Commune de Puichéric

Commune de La Redorte

Enquête publique Unique Elargissement RD 610 : Déclaration d'Utilité Publique (DUP), et Autorisation Environnementale (AE)

Rapport et conclusions Du Commissaire Enquêteur

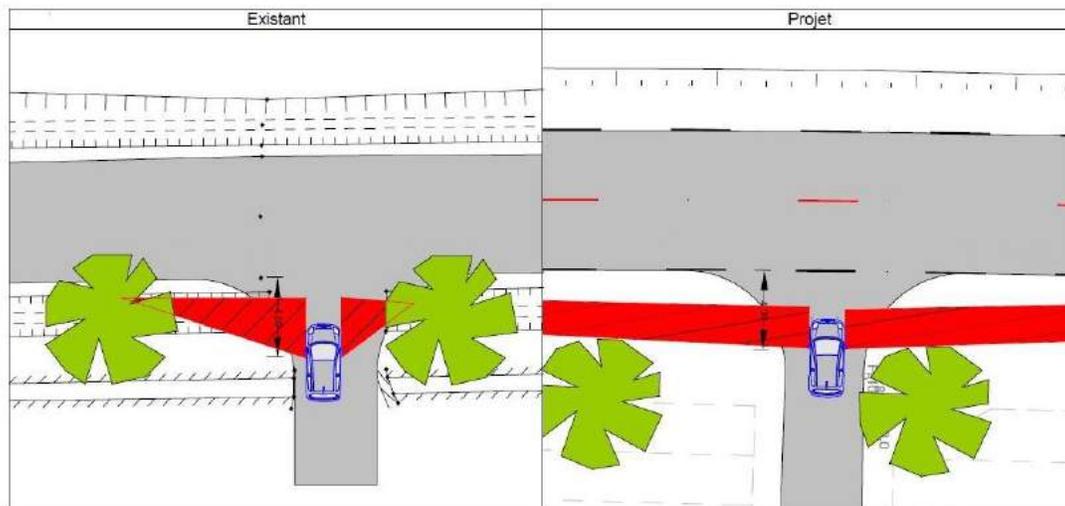
CE3 : Il est fait mention à de nombreuses reprises de risques importants d'accidents, il ne ressort pas clairement à la lecture du/des documents d'une amélioration des conditions d'entrée/sortie des viticulteurs dans leurs accès à leurs parcelles agricoles. Ajouter une notice explicative complémentaire notamment pour les accès d'engins agricole.

Réponse du Département : aujourd'hui, dans l'état actuel, de nombreux accès ne satisfont pas aux conditions de visibilité requises pour ce type de route. En effet, la visibilité sur la RD610 et vice versa sur l'accès est obstruée par la présence d'arbres dans les premiers mètres de part et d'autre de l'accès empêchant toute vision du trafic circulant sur la chaussée. Dans l'état futur, afin de satisfaire aux conditions de visibilité tous les accès seront dépourvus de tout obstacle

(arbres, murets...) dans les 4 premiers mètres en retrait du bord de la chaussée afin d'obtenir une vision suffisante pour ce type de RD (entre 133 mètres et 178 mètres). Les alignements des platanes seront plantés au-delà de ces 4 mètres.

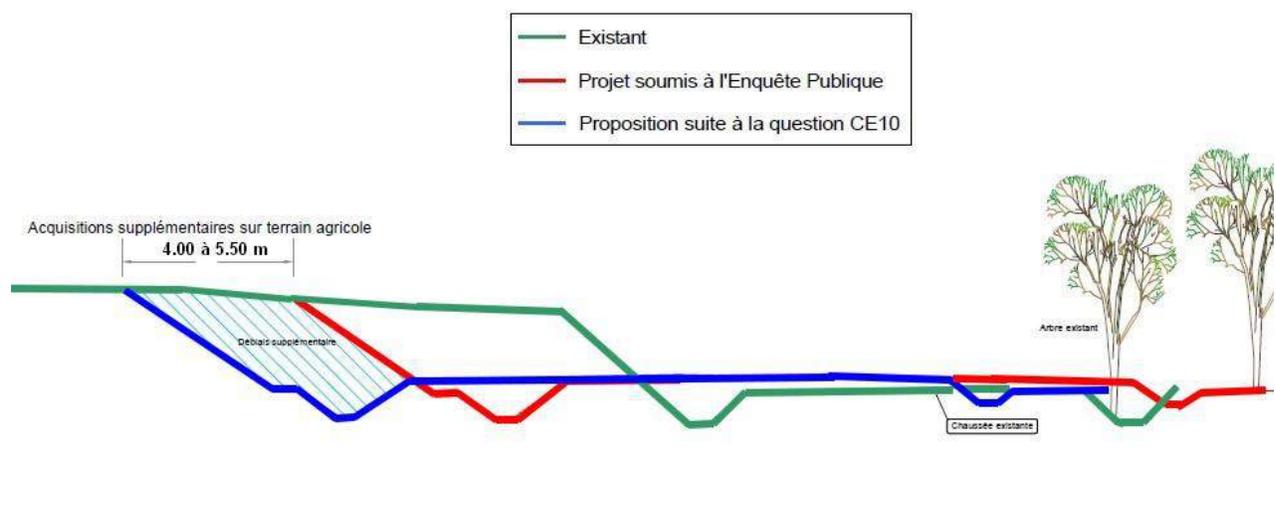
Raisons pour lesquelles le tracé n'est pas décalé vers le nord :

Le choix de la solution de la séquence 5 portée à l'enquête publique a découlé de plusieurs critères :

- **La volonté de limiter le nombre d'accidents sur obstacles en créant une zone de sécurité d'au moins 4 mètres de part et d'autre de la chaussée. 60 % des accidents répertoriés (19 sur 32) entre Puichéric et La Redorte sont contre des obstacles proches de la chaussée (arbres, parapets...).**

Comparaison des emprises entre le projet porté à l'Enquête Publique et le projet de la question CE10

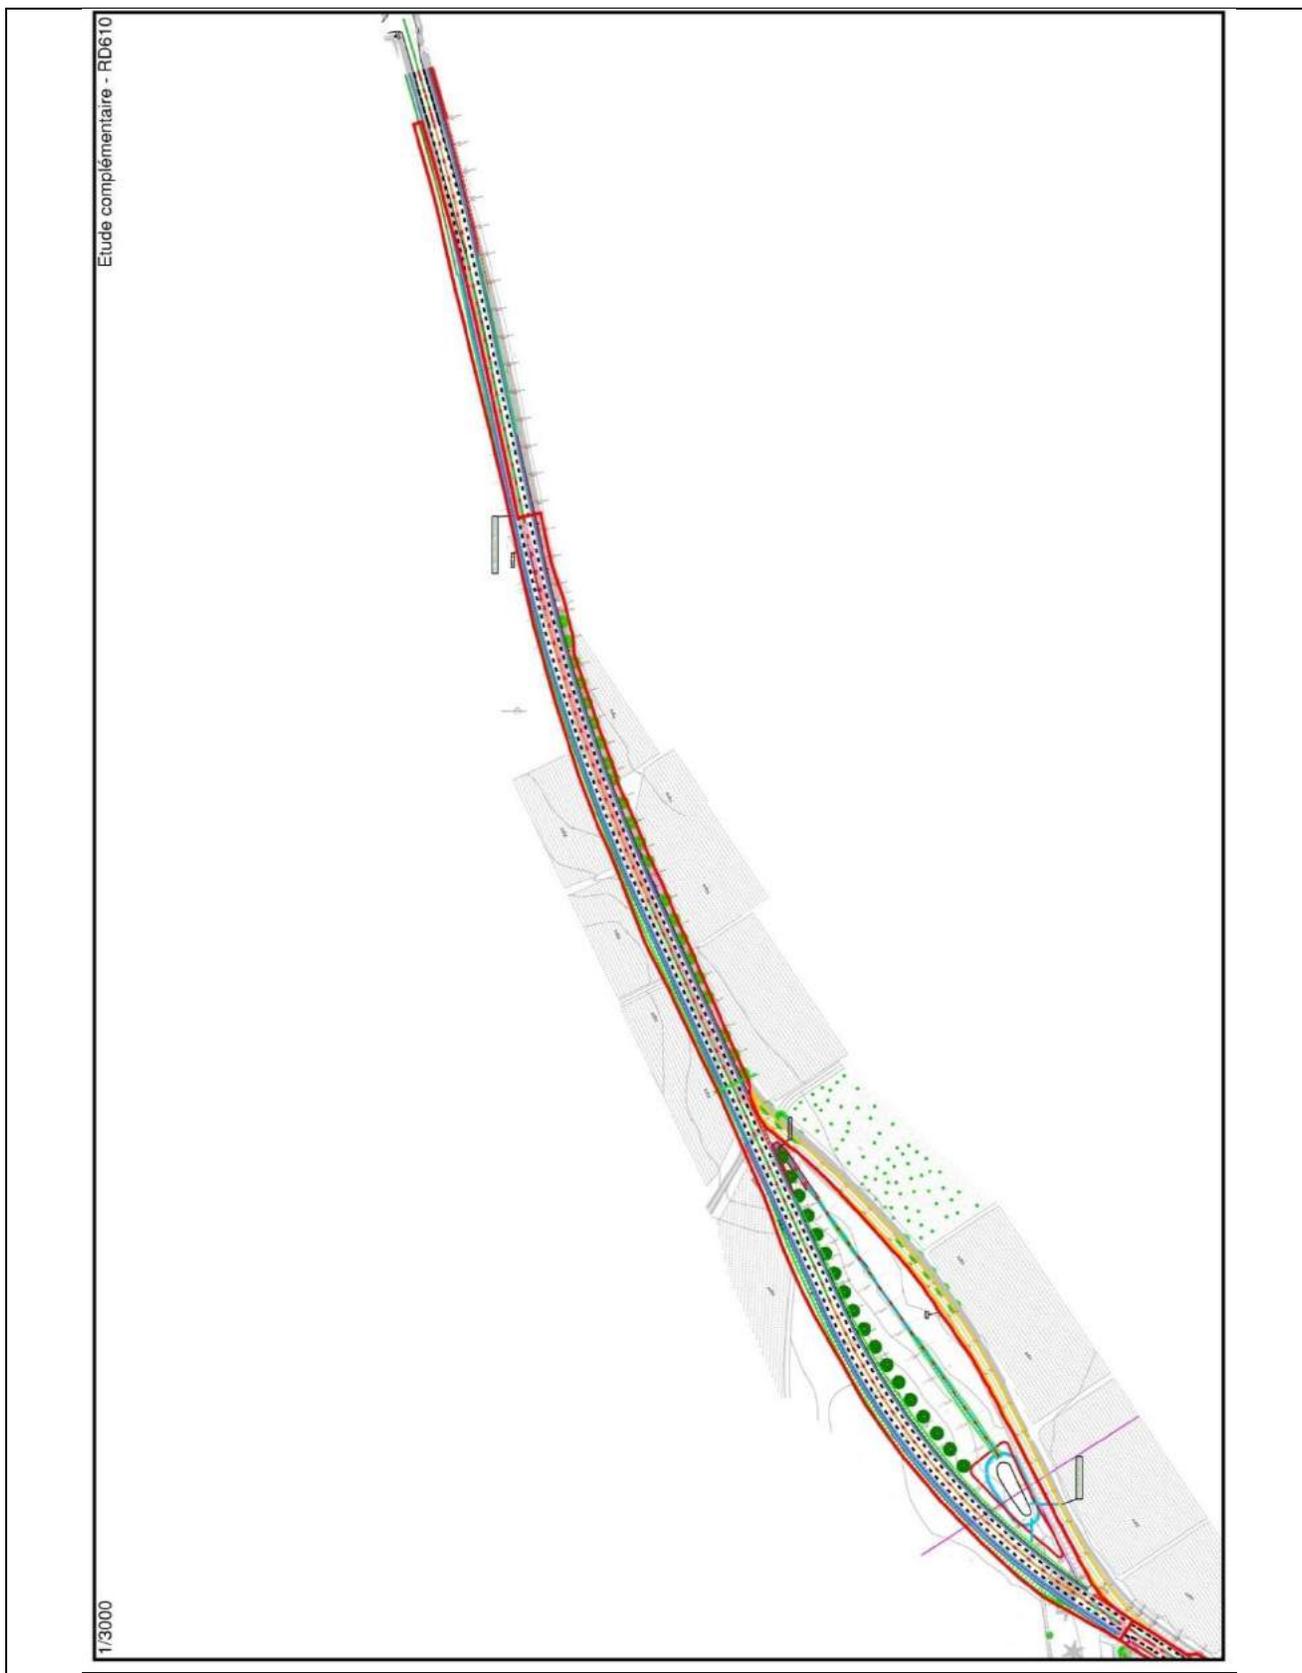
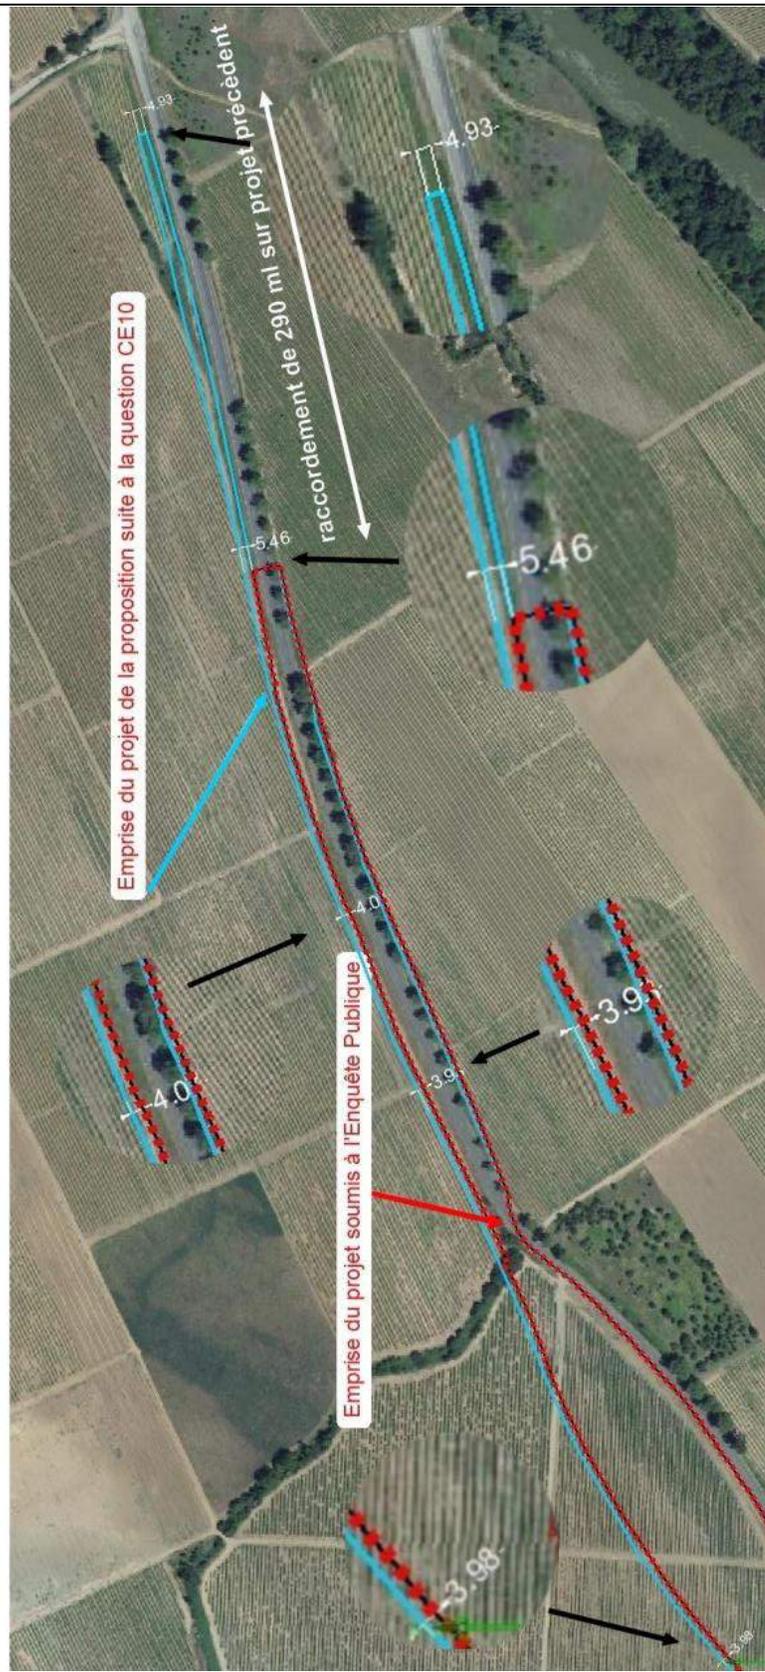
Etude du déplacement du tracé vers le nord en conservant les 22 platanes :

Le Département a donc mené une nouvelle étude sur la séquence 5 en décalant plus au nord le tracé afin de conserver les 22 arbres et en respectant une zone de sécurité suffisante entre ces arbres, le fossé et la chaussée. Il ressort de cette solution :

- Un surcout de 250 000 € TTC

Avis du CE : je ne prends acte de la réponse du MO. Les justificatifs pour le projet initial me semblent bien calculés, mais les conséquences sur l'alignement des arbres sont très importantes. La modification du tracé vers le nord apparaît comme un changement très important du projet, changeant l'équilibre du projet, et nécessitant une nouvelle enquête.

Solution alternative proposée par le Département

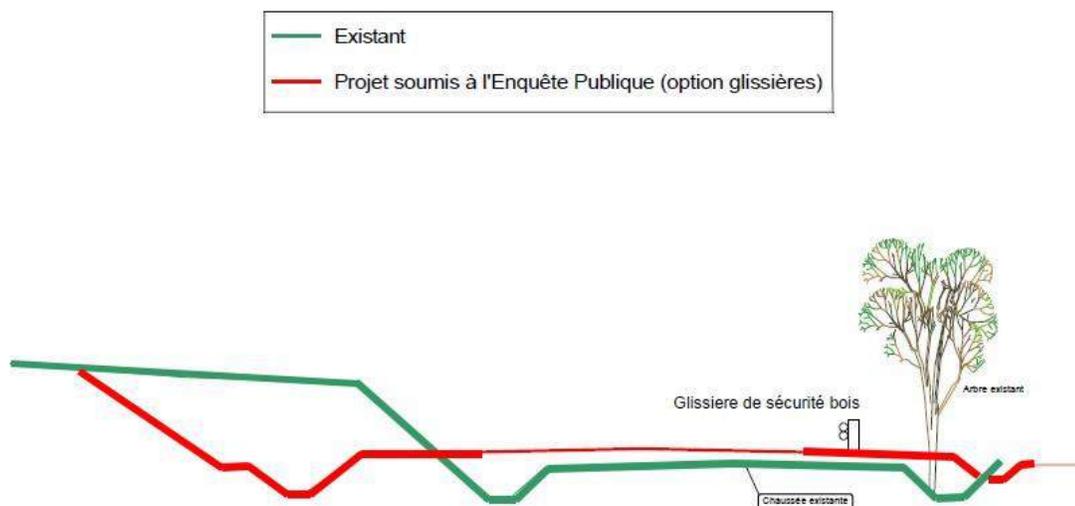
Solution alternative proposée par le Département :

De plus, si un foyer de chancre coloré venait à se déclarer, il serait relativement aisé d'abattre les arbres infectés, de déposer les glissières sur la zone traitée et de retrouver le profil en travers initial du projet permettant la réalisation de la zone de sécurité. Il faudrait par la suite recréer le corridor écologique.

D'un point de vue financier, cette solution facile à mettre en œuvre reste dans l'enveloppe du projet initial.
